六番町駅アスベスト飛散にかかる 健康対策等検討会

平成27年2月9日開催

アスベスト流出について

株式会社 As-C 姫野

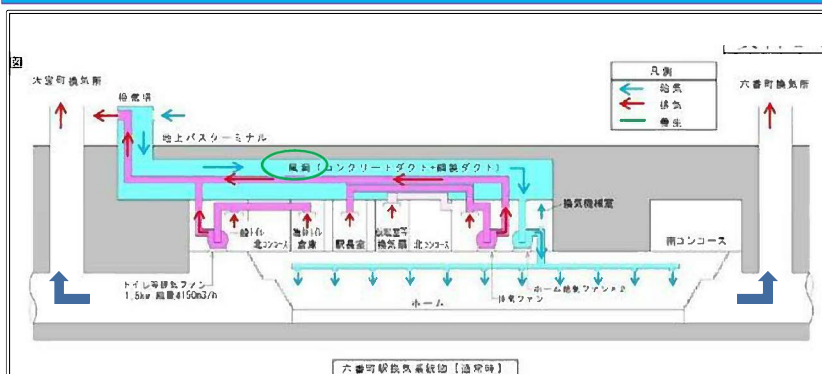
- ・ 第2回検討会の意見への回答
- ・ 意見聴取
- ・ 室内におけるアスベストの拡散について
